## Doplňěk ke statickému posudku IOK 22-17-02

# Ocelová konstrukce sportovní haly v Třeboni

Projekt: Město Třeboň: Sportovní hala

Zpráva č.: IOK 22-17-06 Doplňěk ke statickému posudku IOK 22-17-02

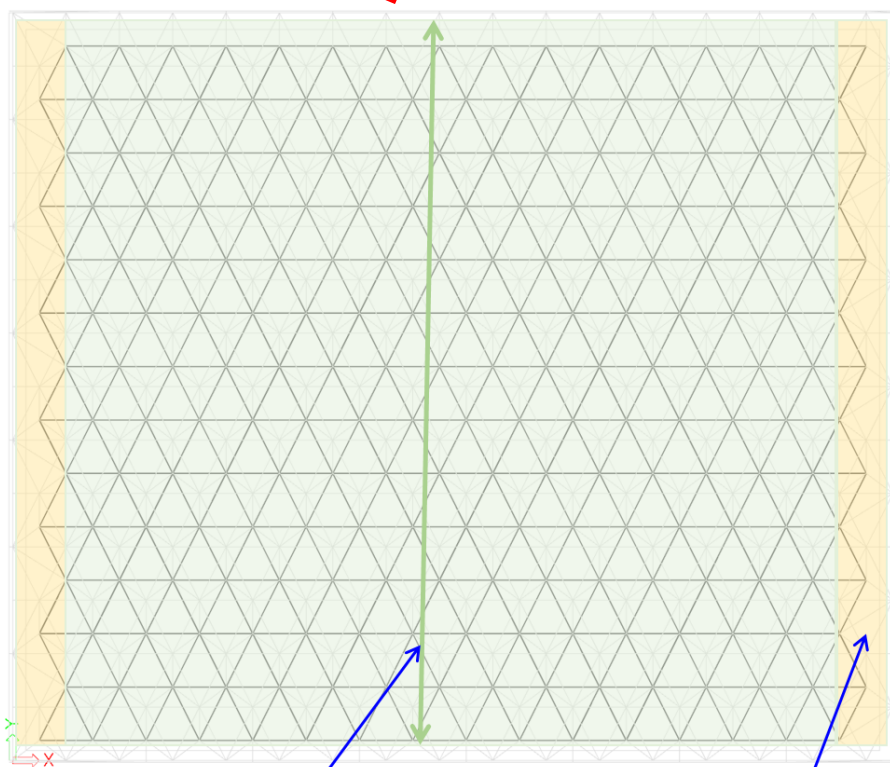
U štítových stěn je potřeba ověřit, zda je možné využít stávající nosné prvky umístěné mezi dolními styčníky příhradové desky a štítovou stěnou (na tyto prvky by se následně mohly uchytit nosníky roštu). Případně alternativně v rámci realizační dokumentace navrhnout nové roznášecí nosníky.

uvážit možnost využití stávajících prvků, případně doplnit prvky nové

rošt v běžné části půdorysu střechy

v krajních částech (u štítů) ověřit možnost využití stávajících prvků, ke kterým by bylo možné uchytit prvky roštu

Pozn.: **Alternativně** je možné nosníky roštu umístit i v **podélném směru**. Vyřeší se tím problém „žlutě označených oblastí“ u štítů (viz výše uvedený obrázek), neboť nosníky roštu bude možné uchytit do zdiva či nově navrženého prvku umístěného mezi sloupy (návrh provést v rámci realizační dokumentace, konzervativně IPE 180 nastojato). Uložení u štítů musí umožnit vodorovnou dilataci ve směru nosníků roštu. Nevýhodou tohoto řešení je odlišná délka nosníků roštu a jejich složitější uchycení na dolní pruty příhradové desky (nutno navrhnout v rámci realizační dokumentace).

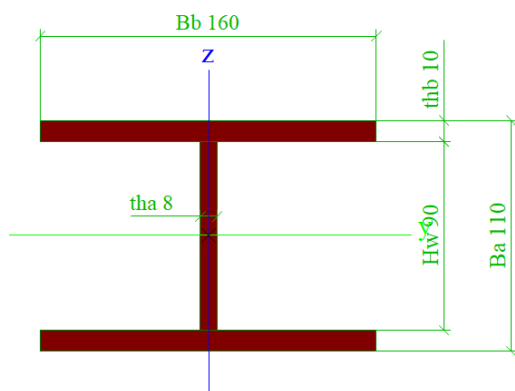
Před zpracováním realizační dokumentace se doporučuje ověřit a následně navrhnout vhodný způsob uložení paždíků (včetně uložení na sloupy)

Sloupek však nepokračuje až ke střeše (uvážit při návrhu uložení paždíků).

V rozích u štítů je sloup. Doporučuje se ověřit, zda jsou k tomuto sloupu kotveny stávající paždíky (průvlaky) nesoucí obvodové zdivo.

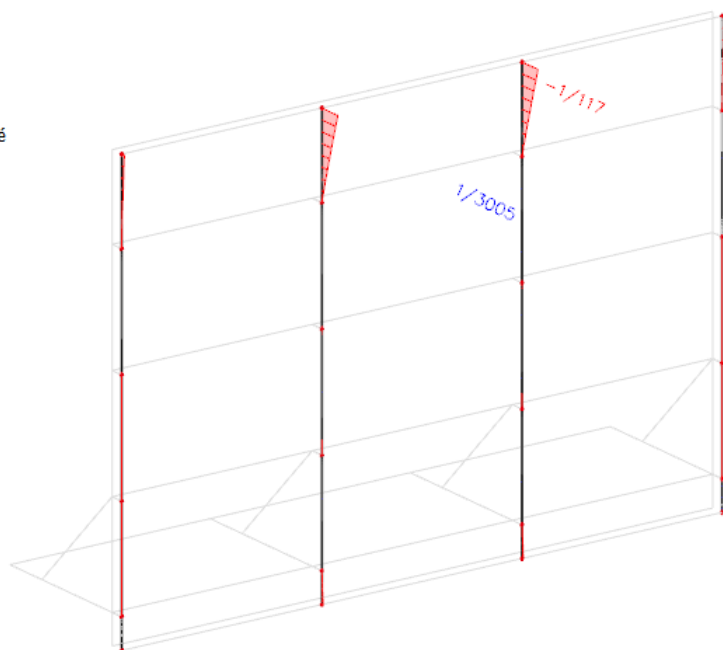
$$\delta_{z,max} = 7,7 \text{ mm} = \frac{L}{117} \approx \frac{L}{250}$$

**vyhovuje (bez rezerv pro kritérium dle NA.2.23)**

Pozn.: Pokud by dodavateli obvodového pláště a investorovi nevadila větší deformace než L/250, pak by bylo možné profil zmenšit.

#### **Konstrukce a umístění revizních lávek:**

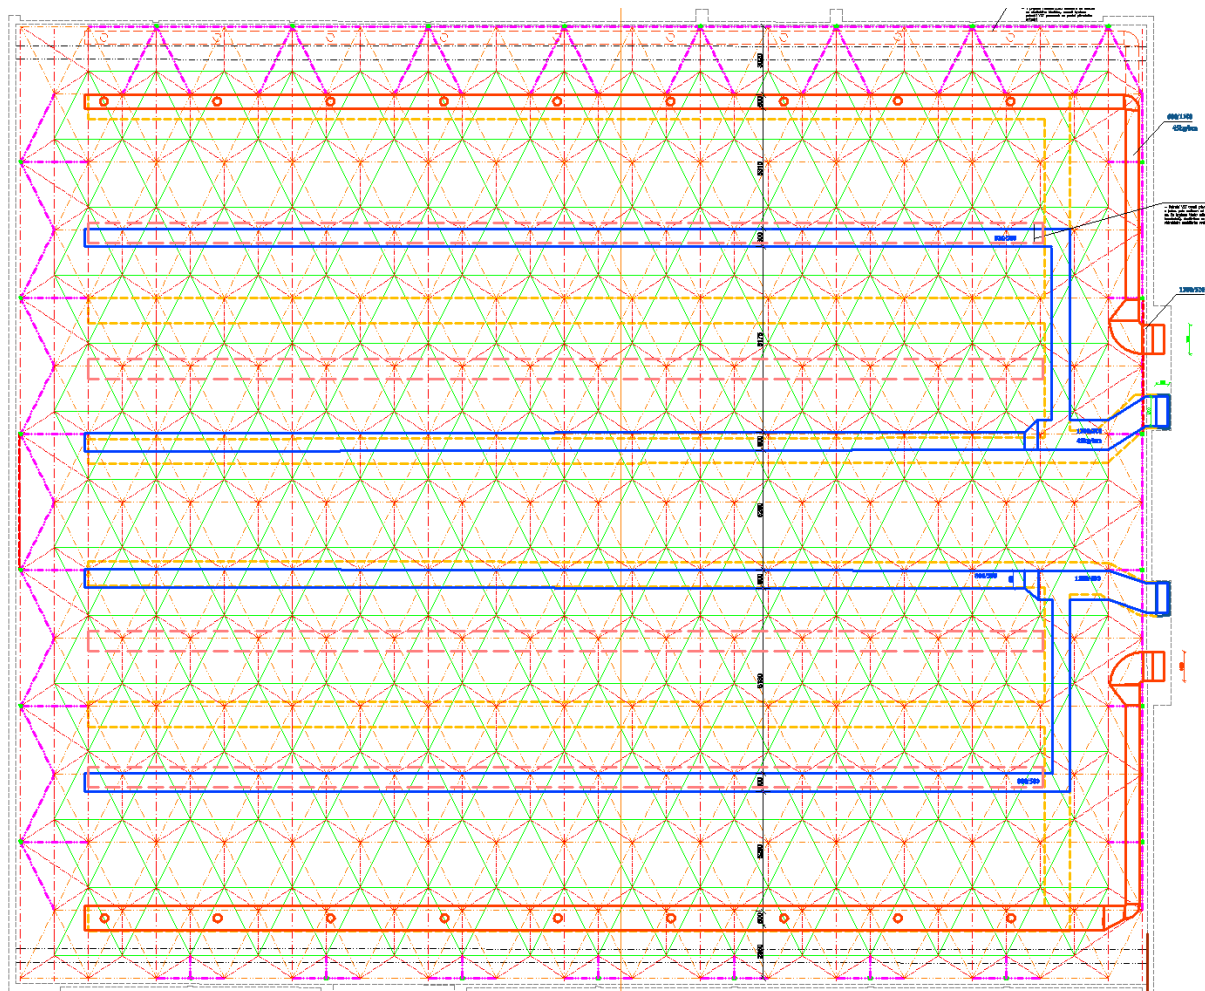
*- odtahové VZT potrubí (červené) osadit na východním štítu na ocelové konzoly přivařené k nosným sloupům (viz schéma podélného řezu, dole vpravo pod půdorysem)*

*- odtahové VZT potrubí (červené) osadit na jižní straně na stávající výměny z I120 v původní trase vedení stávající VZT (potrubí se bude směrem na západ profilem zmenšovat, zatím ale není přesně dořešeno), **dala by se alt. výměna pro vynesení VZT potrubí osazená na spodní uzly střešní konstrukce nahradit nějakým lehčím prvkem?***

*- odtahové VZT potrubí (červené) osadit na severní straně v původní trase vedení stávající VZT (potrubí se bude směrem na západ profilem zmenšovat, zatím ale není přesně dořešeno), alt. by se dalo potrubí osadit na ocelové konzoly přivařené k nosným sloupům obdobně jako u východního štítu pro odlehčení střešní příhradové konstrukce (zde by nám ale přibýlo potrubí k jednotlivým vyústěním v podhledu délky cca 2m pro každou mřížku).*

*- přívodní VZT potrubí (modře) osadit středové potrubí na stávající výměny z I120 v původní trase vedení stávající VZT, krajové by se posunulo o jedno pole blíže k obvodu objektu, abychom odlehčili zatížení na střed konstrukce (potrubí se bude směrem na západ profilem zmenšovat, zatím ale není přesně dořešeno), **dala by se alt. výměna pro vynesení VZT potrubí osazená na spodní uzly střešní konstrukce nahradit nějakým lehčím prvkem?***

*- lávky jsou z podélných nosníků cca L100 + zábradlí z L profilů + podlaha z dřevěných fošen tl. cca 40mm. **Šlo by řešit revizní lávky z lehčích materiálů.***

***Chtěl bych Vás poprosit o orientační informaci, zda toto polohové řešení VZT bude vyhovovat statické únosnosti střešní konstrukce.***

Na základě dohody s panem Radkem Skočným (JK-Stavprojekt s.r.o.) bylo domluveno:

- Nová vedení VZT se povedou v podélném směru ve stávajících trasách VZT.
- Rovněž obslužné lávky budou umístěny dle současného rozložení.
- Pro uložení nové VZT a lávek budou využity původní roznášecí prvky.
- Odtahové potrubí na východním štítu bude uloženo na konzoly ze sloupů.
- Původní technologie i všechny přebytečné konstrukce budou odstraněny.

chybně umístěný tetraedr  
s označením 006

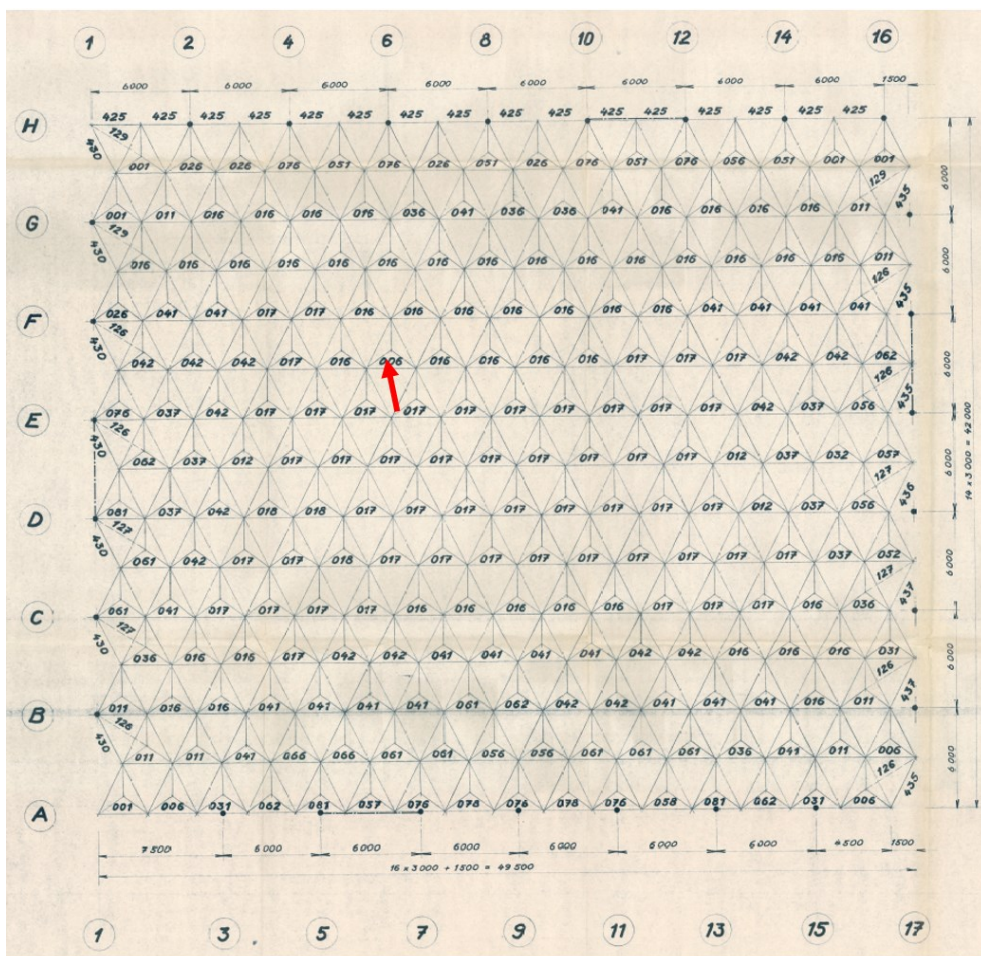
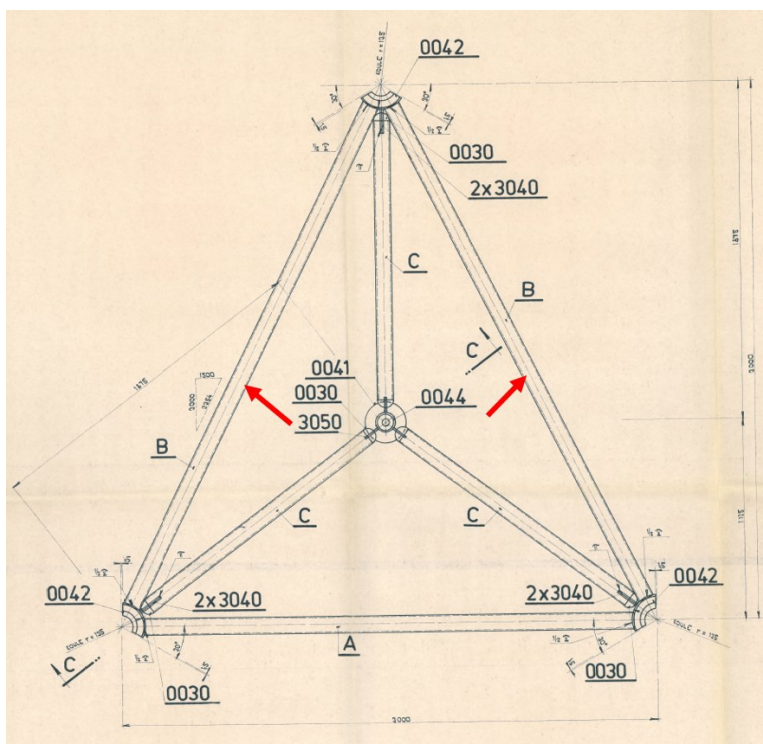
Pozn.: **Nevyhovují však pruty jednoho chybně navrženého tetraedru**, viz níže uvedená kopie statického posudku IOK 17-22-02:

Pravděpodobně se jedná o chybu v původní dokumentaci [11], která se následně promítla i do výroby konstrukce. Do oblasti významně staticky zatížené střešní desky byl vložen tetraedr s číselným označením 006 s horními pruty typu B o průřezu TR89x6,0 mm. V sousedství tohoto tetraedru jsou však umístěny tetraedry s číselným označením 016 a 017 s horními pruty typu B o průřezu TR89x16,0 mm. Tato skutečnost byla ověřena i měřením na místě.

oba horní pruty typu B je  
nutno zesílit

**Oba pruty typu B chybně navrženého tetraedru je nutno zesílit.** Doporučuje se zesílení přivařením 3ks úhelníku L45x5 (S355JR), analogicky ke koncepčnímu řešení zesílení prutů používanému v soustavách GYRO IIB/S.
